Sitzungsvorlage		Vorlage- Nr:	VO/2013/0432-61
Federführend: 61 Stadtplanungsamt		Status:	öffentlich
Beteiligt: 65 Entsorgungs- und Baubetrieb Referat 6 Stadtwerke		Aktenzeichen: Datum: Referent: Amtsleiter: Sachbearbeiter:	 09.09.2013 Ilk Michael Beese Thomas Rattel Manuela
<p>Ein- und Ausstieg für Transferbusse der Flusskreuzfahrer und Regionalbusse in der Innenstadt von Bamberg - Busstudie Markusplatz - Kosten Sanierung südliche Promenade</p>			
Beratungsfolge:			
Datum	Gremium	Zuständigkeit	
01.10.2013	Umweltsenat	Entscheidung

I. Sitzungsvortrag:

Abbildung 3: PLANUNG, Stand August 2013

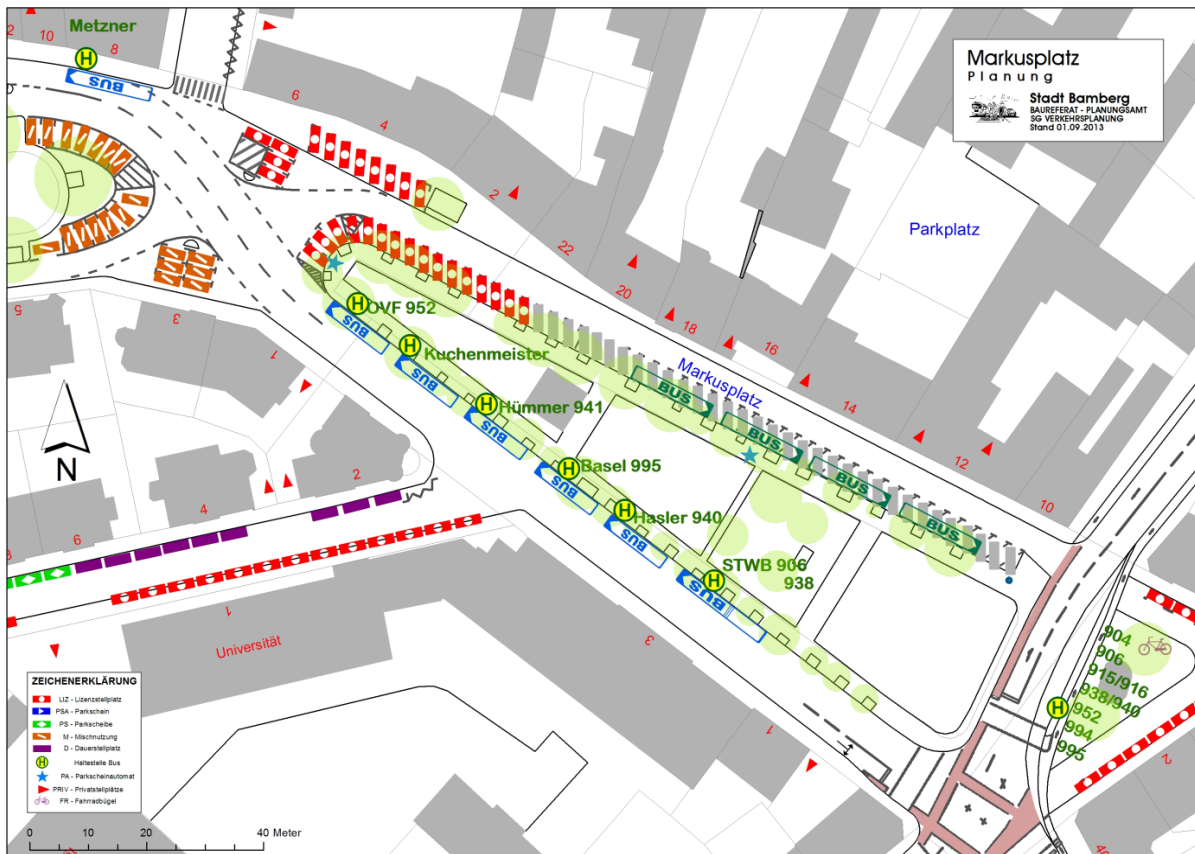
Gemäß der Plandarstellung sollen die Transferbusse gegenüber der Häuserzeile Markusplatz 22 mit 10 aufgestellt werden. Dazu entfallen alle PKW-Parkplätze in diesem Bereich (ca. 30 Stück) für den Markusplatz ersatzlos. Die Kennzeichnung der Parkstände ist ebenso wie die Markierung zu entfernen. Darüber hinaus ist die Einbahnstraßenregelung umzudrehen und in der Folge ca. 20 Parkplätze (Schrägparker!) ebenfalls zu entmarkieren und neu zu markieren. Auch sind an der LSA Markusstraße / Kapuzinerstraße Haltelinien zu entfernen und Spuren neu zu markieren.

Hinsichtlich des Baugrundes und der Tragfähigkeit des Straßenaufbaues kann von unserer Seite in Ermangelung entsprechender Schichtenverzeichnisse nur vermutet werden. Sicher ist jedoch, dass im Bereich der vorhandenen Busstände gegenüber der Universität bereits wiederholt Ausbesserungsarbeiten an der Asphaltdecke durchgeführt wurden. Auch sind in der Einmündung auf Höhe Markusplatz 1 bzw. 4 zahlreiche Flickstellen, die auf unzureichend dimensionierte Asphalttragschichten hinweisen. Gerade an dieser Stelle ist aufgrund der vorhandenen schlechten Bausubstanz davon auszugehen, dass durch Scherbelastungen bei Abbiegen der Transferbusse es zu erheblichen Verdrückungen der Straßenoberfläche kommen wird.

Zum Markusplatz entlang der Häuserzeile Markusplatz 22 mit 10 ist festzustellen, dass der Asphalt offensichtlich älteren Ursprungs ist (Baujahr weit vor 2000, Einführung des Straßenkatasters) und in Teilen durch den Baumwuchs, sowie durch die Nutzung als Parkplatz geschädigt und angegriffen ist. Bei einer planmäßigen Befahrung mit Schwerfahrzeugen (Fahrzeuge, deren Masse größer ist als die eines PKWs) sind auch hier erhebliche substantielle Schäden am Straßenbelag mit Spurrinnenbildung zu erwarten. Vor dem Haus 10 ist der Einmündungsbereich mit Pflastersteinen (Granit-Kleinstein) ausgebildet. Dieser Bereich weist bereits jetzt Unebenheiten innerhalb der Toleranzen für die Verkehrssicherheit auf. Bei einer Befahrung mit Bussen ist hier in kürzester Zeit mit einer erheblichen Zustandsverschlechterung und Spurrinnenbildung zu rechnen.

Sollte eine Verlegung der Transferbusse zum Markusplatz ernsthaft in Erwägung gezogen werden, so ist die Verkehrsfläche, die aufgrund der vorgefundenen Oberflächentextur mit der Situation an der südlichen Promenade sicherlich gut vergleichbar ist, vor einer Nutzungsaufnahme einer umfassenden Oberbauverstärkung mit einhergehender Sanierung der Entwässerungsrinnen und Bordanlagen zu unterziehen. Die Kosten hierfür belaufen sich auf mehrere Hunderttausend Euro. Eine genauere Eingrenzung der Baukosten kann aufgrund der unbekanntenen Untergrundsituation und möglicher Entsorgungskosten für teerhaltigen Straßenaufbruch nicht ohne umfassende Untersuchung und Beplanung erfolgen.
